# NÁVRH NA ZMĚNU STAVBY

Rekonstrukce budovy P Depo Kačerov

2

**Záměna 1ks vnitřních prosklených dveří za dveře plně bezpečnostní třídy BT3**

BEZPEČNOSTNÉ DVERE BEDEX PLNÉ - BT3

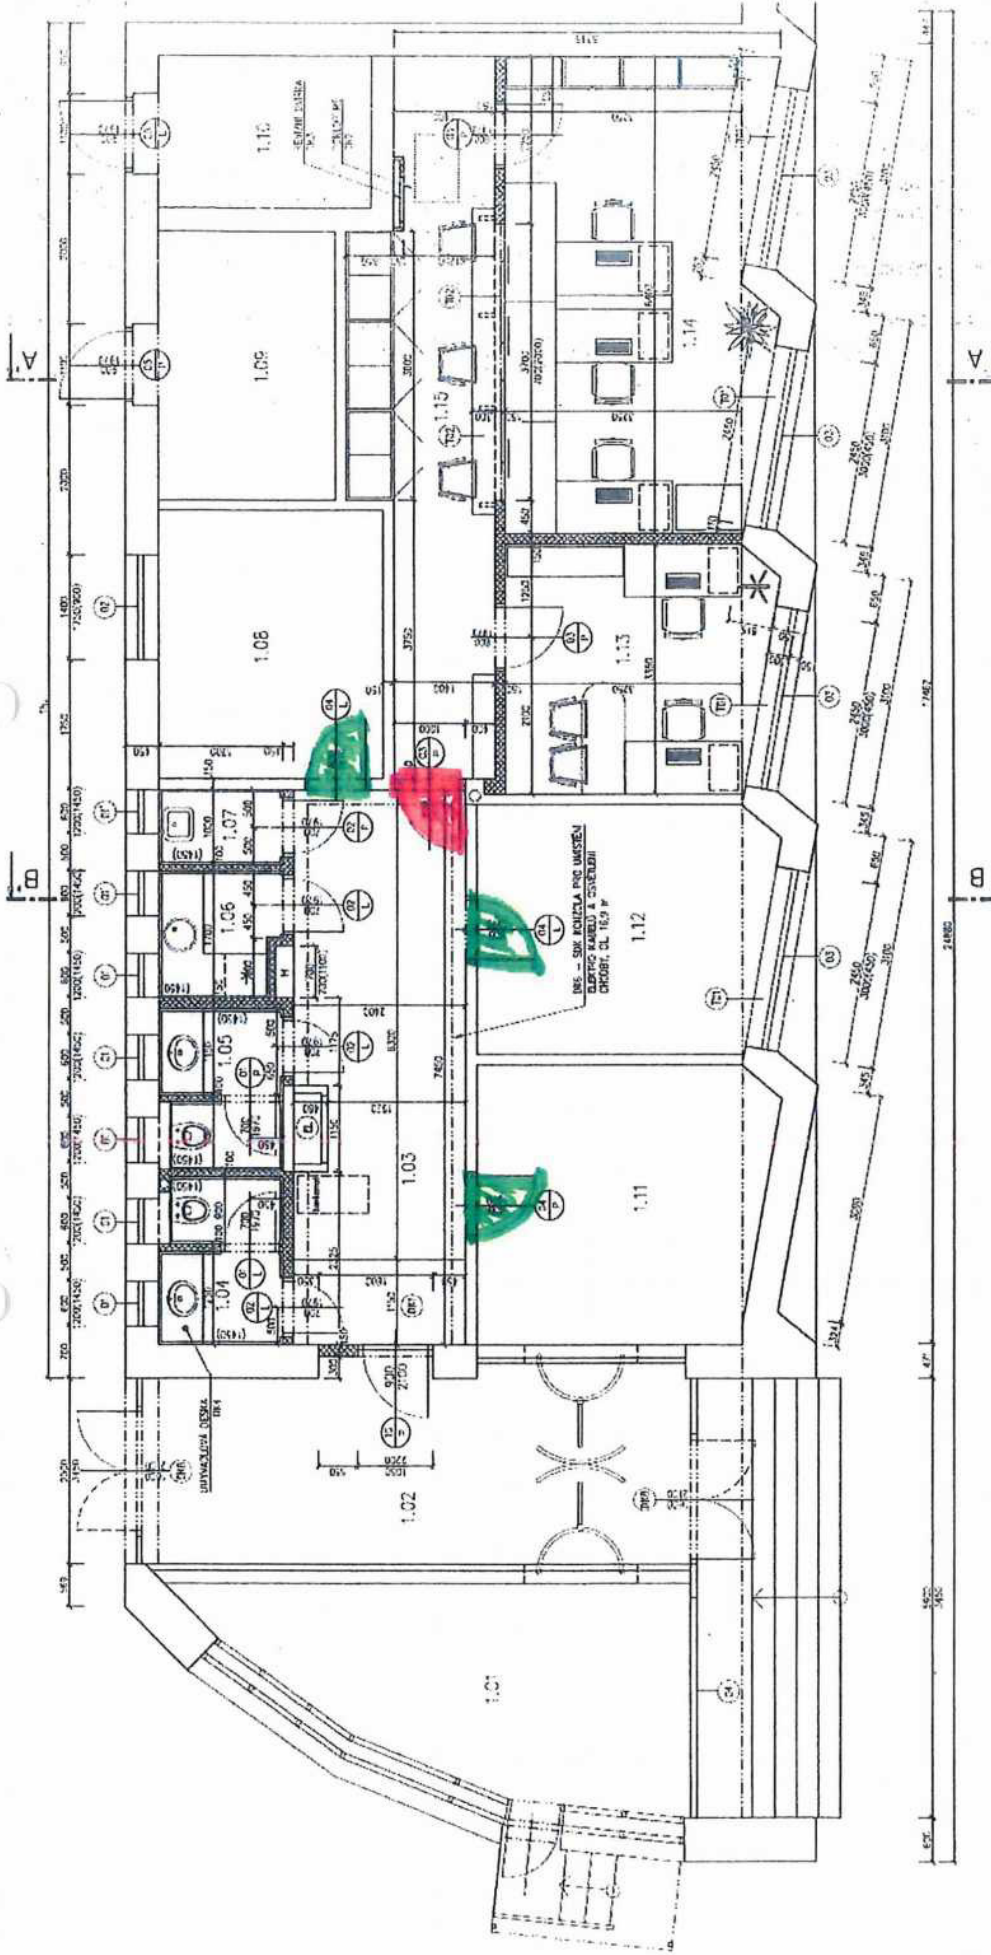
Jedná se o dodávku a montáž dveří mezi místnostmi 1.03 a 1.15.

Dveře jsou bezpečnostní BEDEX STANDARD bez požární odolnosti, tř. RC3, zámek Rostex, 800x1970 mm, pravé.

**Záměna 3 ks vnitřních dveří prosklených za dveře plně**

Výměna vnitřních dveří prosklených za plně v míst. 1.08, 1.11 a 1.12.
